naše značka
5002964574

Věc:
Rekonstrukce ulic Kremličkova a Radimského

Účel stanoviska: Povolení stavby - stavební režim (ÚR+SP)

Příloha: Orientační zákres plynárenského zařízení. Tato příloha je nedílnou součástí stanoviska č. 5002964574 ze dne 13.02.2024.

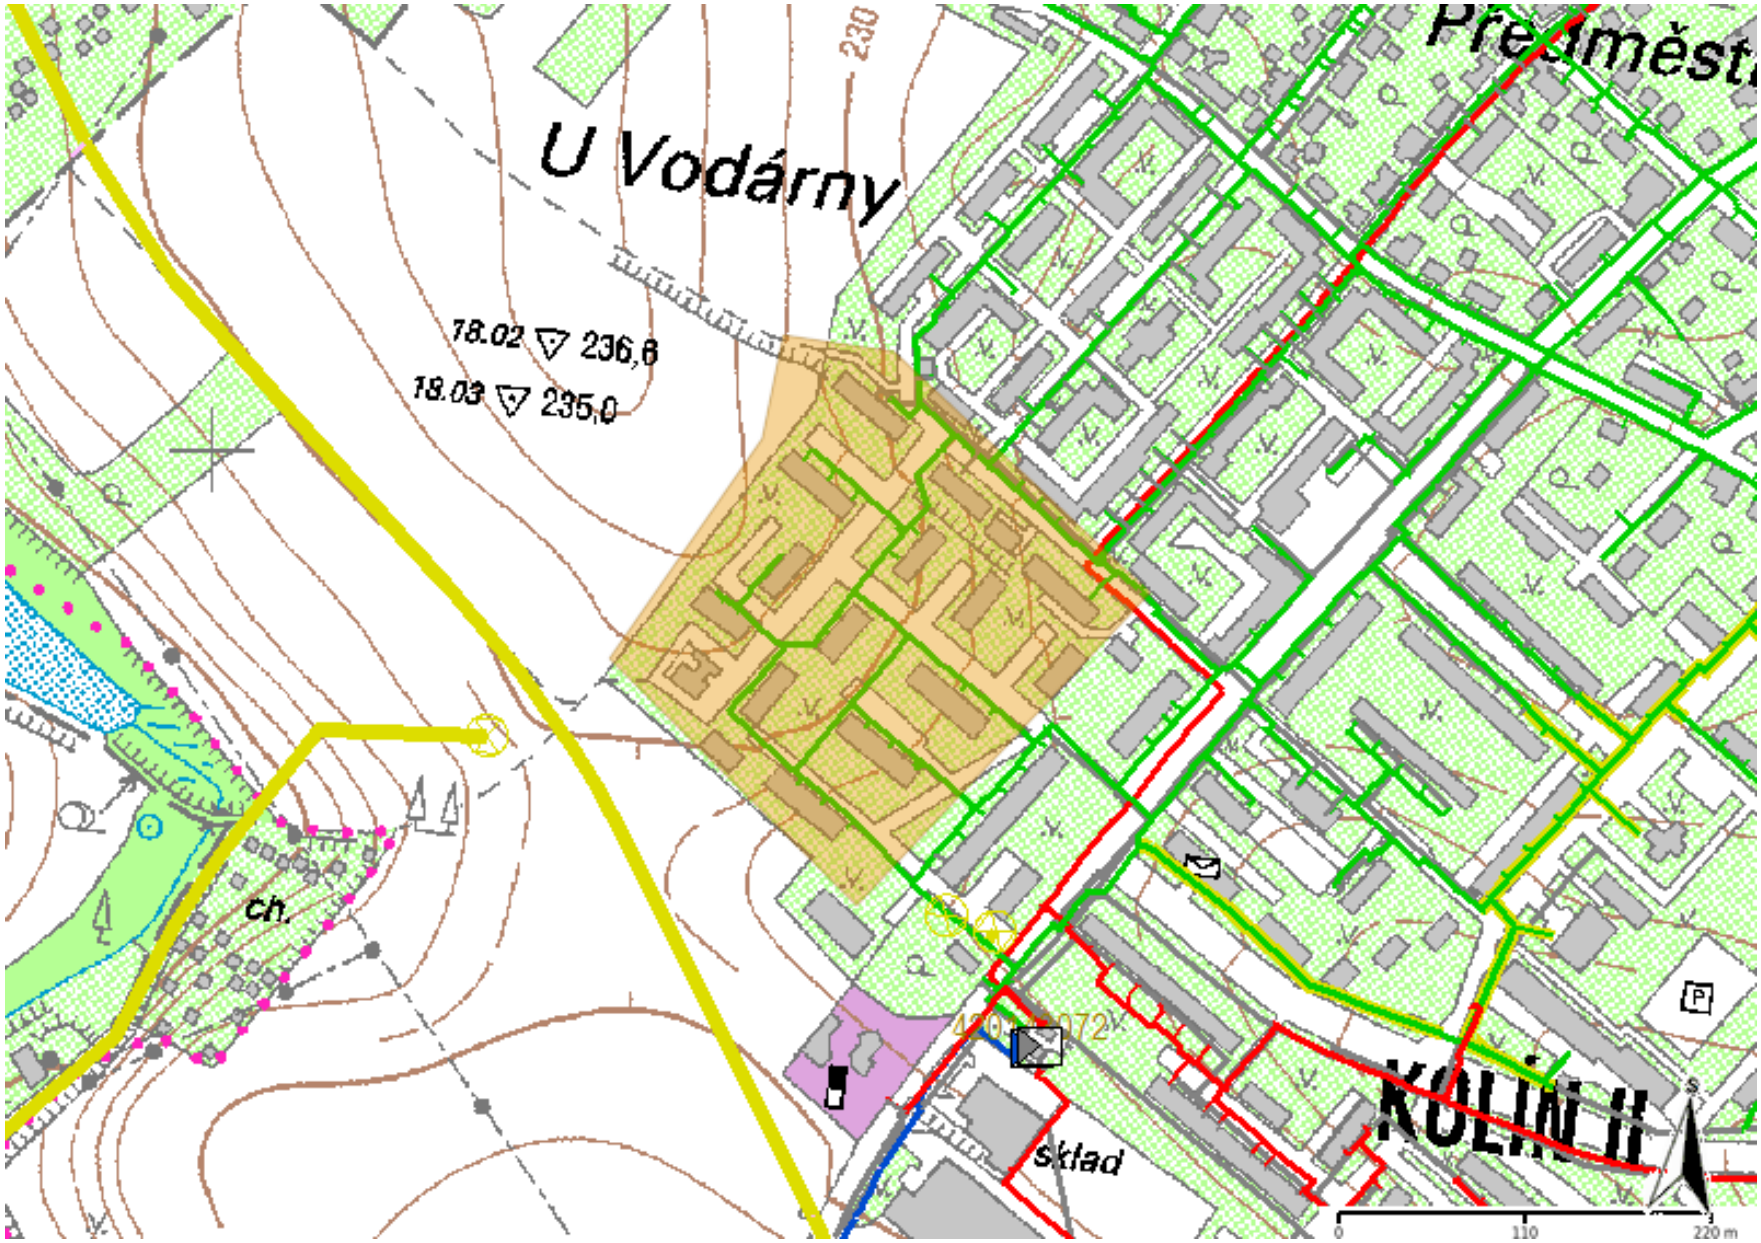
Na základě předložené situace byl předán informační zákres.

V ZÁJMOVÉM ÚZEMÍ SE NACHÁZÍ NEPROVOZOVANÝ NTL PLYNOVOD DN150/OC,DN80/OC A PLYNOVODNÍ PŘÍPOJKY. Plynovod je odstaven od provozované části NTL plynovodní sítě, a proto jej nelze vytýčit dle předepsaného postupu. Při provádění prací ve vyznačeném prostoru požadujeme dbát zvýšené opatrnosti, protože při mechanickém poškození plynovodu je možnost vzniku výbušné směsi. Pracovníci provádějící stavební práce musí být s touto skutečností prokazatelně seznámeni.

V případě potřeby směrové nebo výškové kolize je možné projednat vyříznutí části tohoto plynovodu. Toto je třeba provést samostatnou žádostí, ve které bude vyznačeno místo požadovaného výřezu. Posouzení žádosti se provádí individuálně a vychází z podmínek, za jakých bylo PZ zrušeno.

VZOROVÝ ŘEZ
DETAIL
SOUBĚHU S VEDENÍM NTL GASNET

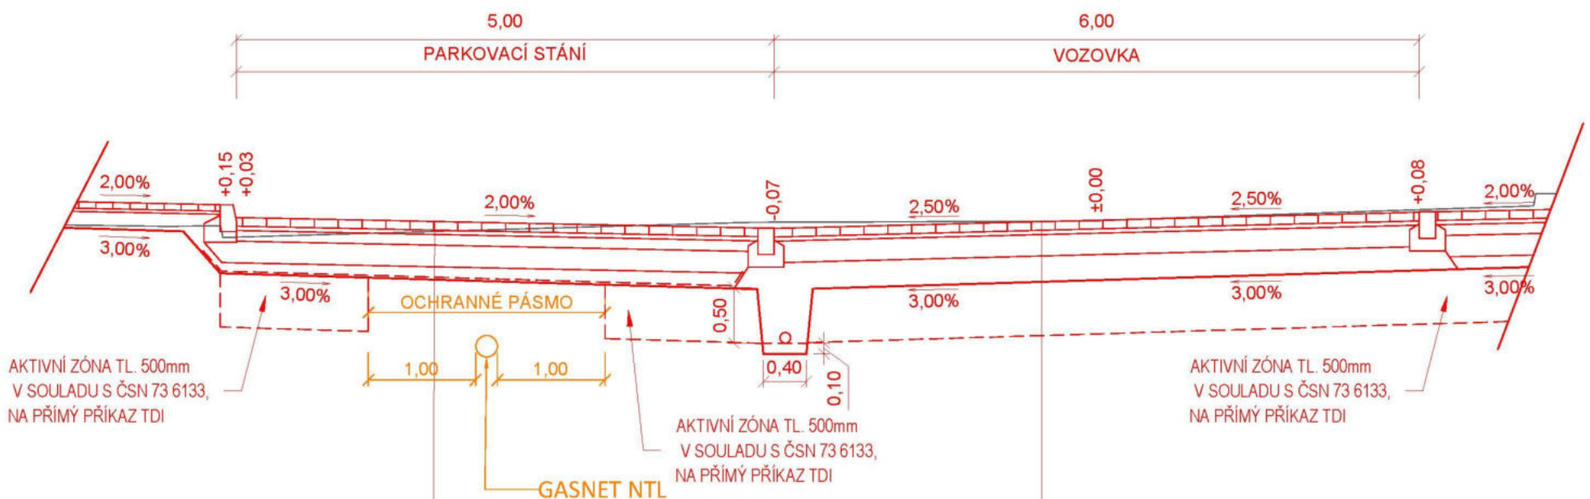
Ochranné pásmo STL, NTL plynovodů a přípojek je v zastavěném území obce 1 m na obě strany od potrubí. Ochranné pásmo slouží k zajištění bezpečného a spolehlivého provozu plynárenského zařízení, plynovodních přípojek.

- Zemní, demoliční, stavební práce v prostoru ochranného pásma PZ, které činí 1m na každou stranu od půdorysu, budou prováděny výhradně ručním způsobem a s maximální opatrností, nesmí dojít k poškození PZ. Všechny práce musí být vykonávány tak, aby v žádném případě nenarušily bezpečný provoz PZ.

- Novými zpevněnými plochami a terénními úpravami při realizaci stavby nesmí dojít ke změně stávajícího krytí PZ nebo jen v souladu s ČSN 73 6005. Při realizaci stavby je nutné dodržet minimálmí a maximální doporučené krytí PZ dle ČSN 73 6005, tabulka B.1.

- Zemní práce nesmí být prováděny do větší hloubky než 40 cm nad povrchem PZ. Výměna aktivní zóny v ochranném pásmu PZ nebude prováděna – zemina kolem PZ zůstane zachována.

- Po odtěžení stávající konstrukce komunikace bude podstatně sníženo krytí stávajícího PZ. Proto je vyloučeno použití těžké mechanizace (zejména válců s trny, zemních fréz atd.) přímo nad potrubím. Při provádění prací je třeba věnovat zvýšenou pozornost a opatrnost u míst s odbočkami, kde navrtávací odbočkový T-kus vyčnívá nad vlastní porubí a mohlo by dojít k jeho odtržení. Dále je třeba ověřit polohu přípojek, které jsou nad vlastním potrubím PZ a navíc zpravidla uloženy kolmo na plynovod (tím i komunikaci). UPOZORNĚNÍ – plynovodní přípojky, které vedou přes komunikaci jsou napojeny na povrchu potrubí, jejich krytí může být o cca 0,2-0,3 m nižší.

- Při odstranění konstrukce komunikace v úrovni zemní pláně (skrývce zeminy) požadujeme chránit PZ před mechanickým poškozením při pojíždění betonovými panely, popř. ocelovými plechy o tloušťce min. 3 cm. Panely se ukládají kolmo k ose PZ, do pískového lože, minimálně 0,5 m (a více) nad PZ.
